女川原子力発電所第2号機 工事計画審査資料	
資料番号	02-補-E-01-0100-6-2 改0
提出年月日	2023年4月28日

補足-100-6-2 原子炉冷却材浄化系主配管の

要目表記載変更について

東北電力株式会社

工事計画認可申請	第4-7-1-2-1図
女川原子力発電所 第2号機	
名称	原子炉冷却材浄化系 主配管の配置を明示した図面(その1)
東北電力株式会社	
CUW	2Z27

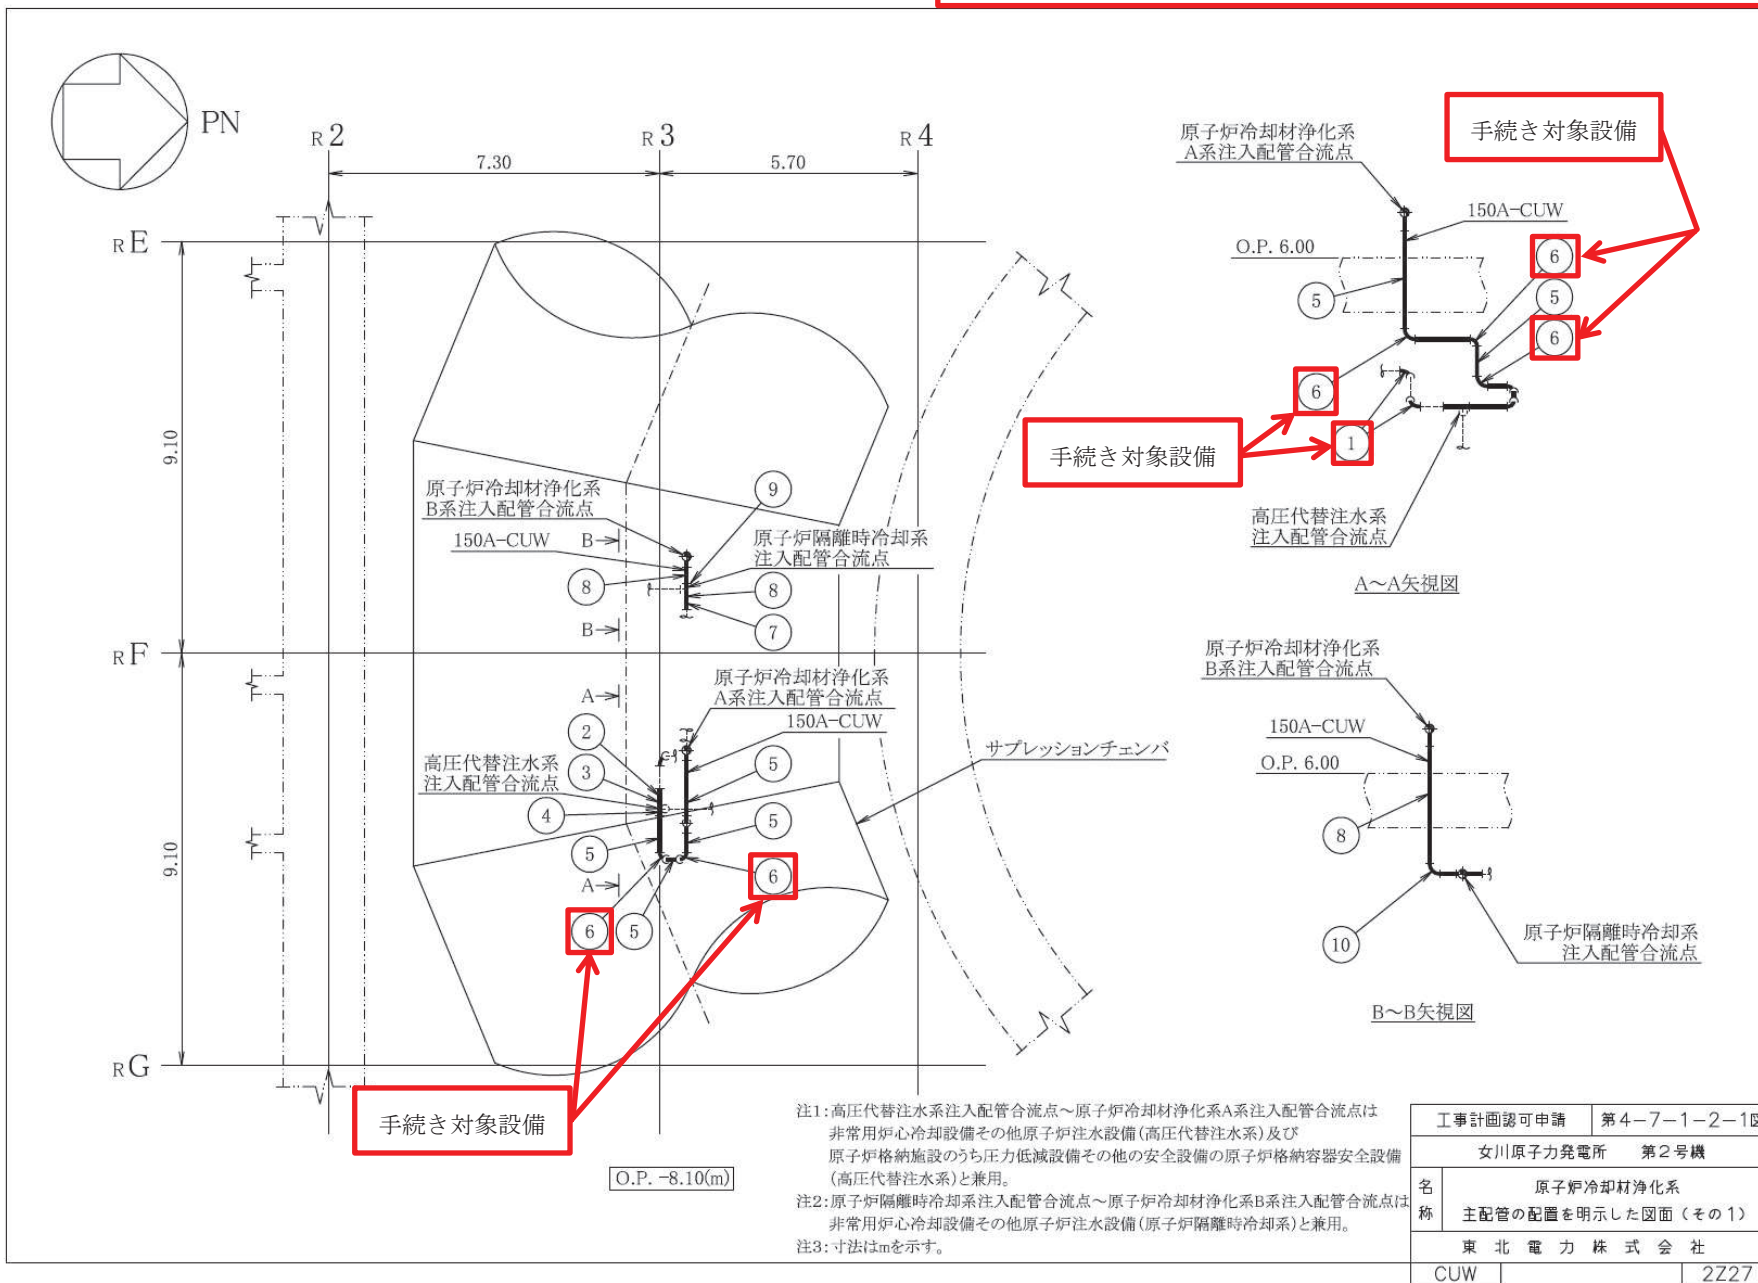
- 注1: 高压代替注水系注入配管合流点～原子炉冷却材浄化系A系注入配管合流点は非常用炉心冷却設備その他原子炉注水設備(高压代替注水系)及び原子炉格納施設のうち圧力低減設備その他の安全設備の原子炉格納容器安全設備(高压代替注水系)と兼用。
 注2: 原子炉隔離時冷却系注入配管合流点～原子炉冷却材浄化系B系注入配管合流点は非常用炉心冷却設備その他原子炉注水設備(原子炉隔離時冷却系)と兼用。
 注3: 寸法はmを示す。

工事計画認可申請	第4-7-1-2-1図
女川原子力発電所 第2号機	
名称	原子炉冷却材浄化系 主配管の配置を明示した図面(その1)
東北電力株式会社	
CUW	1517

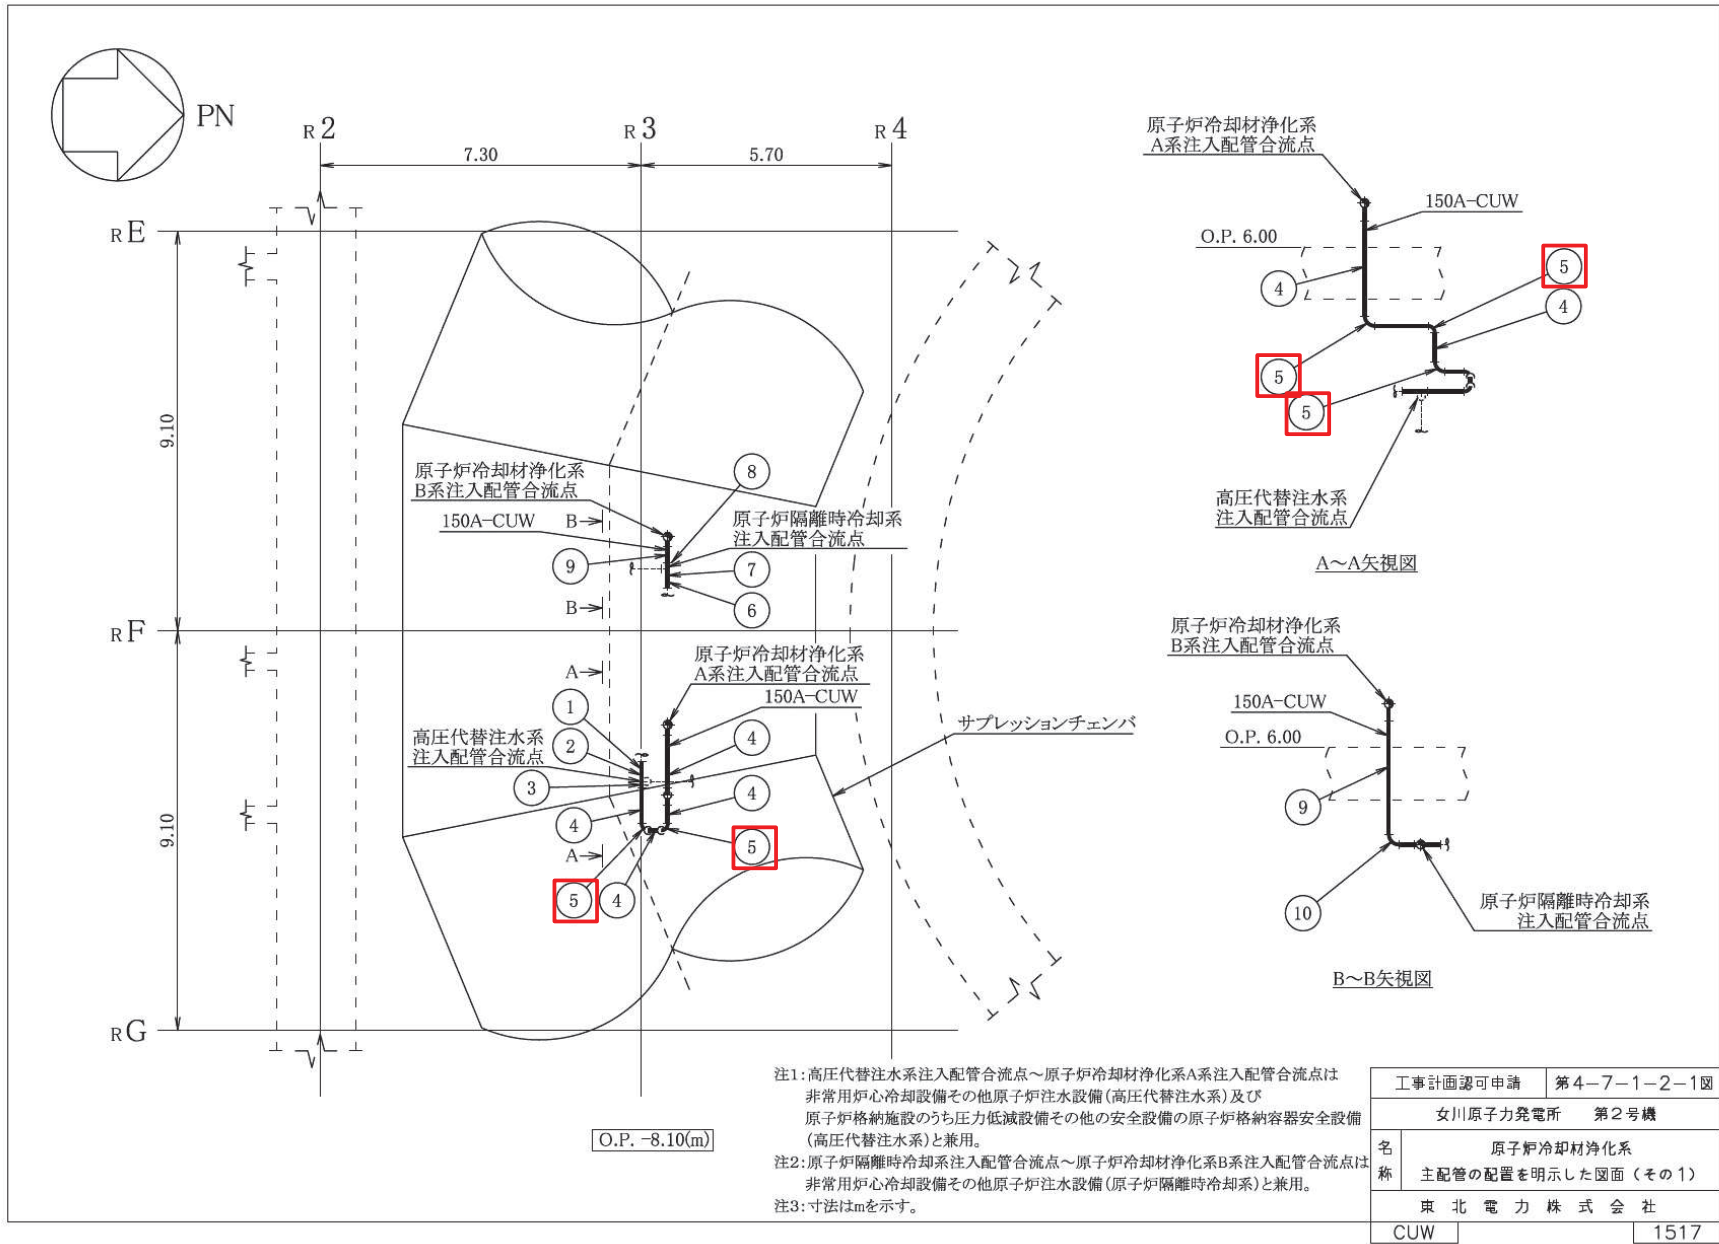
また、別紙 3-5 図、別紙 3-6 図に示すように、「高压代替注水系注入配管合流点～原子炉冷却材浄化系 A 系注入配管合流点」については、既認可の主配管の配置を明示した図面（配置図）にエルボとして既に記載していたことから、既認可時からエルボとして記載していることが確認できる。
